AREA	INV.	DESCRIZIONE	DATA	APPROVATA
D9	1	Modificato altezza box, era 2265mm	31/05/2021	Venturelli
F16, T1	2	Creato supporto lunette ,removibile per ottenere rotabile 950mm MAX	01/06/2021	Venturelli

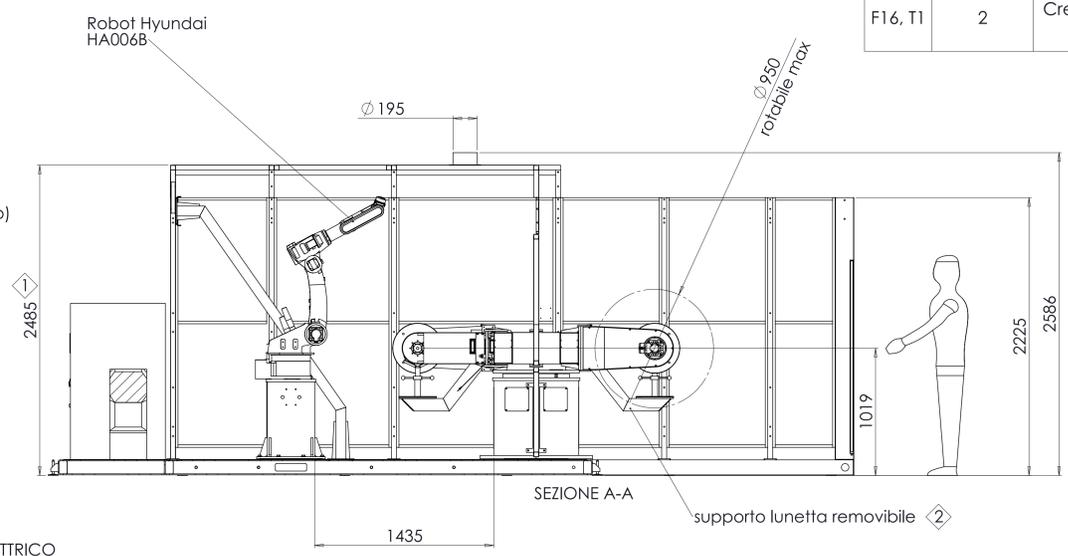
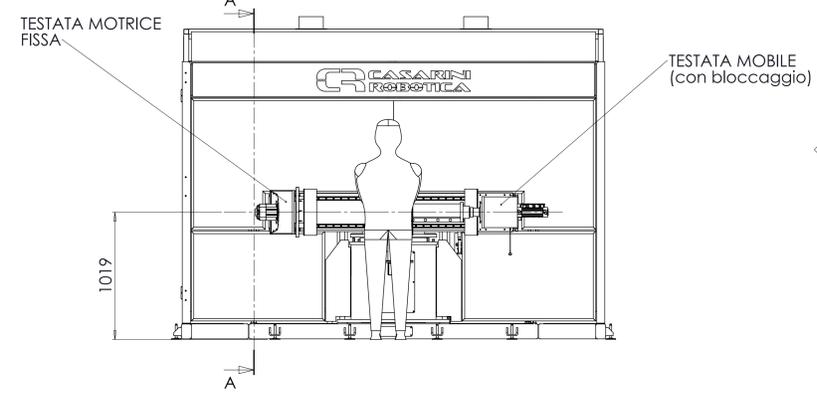
ATTENZIONE!!
il rotabile di 950mm è possibile smontando il supporto lunetta
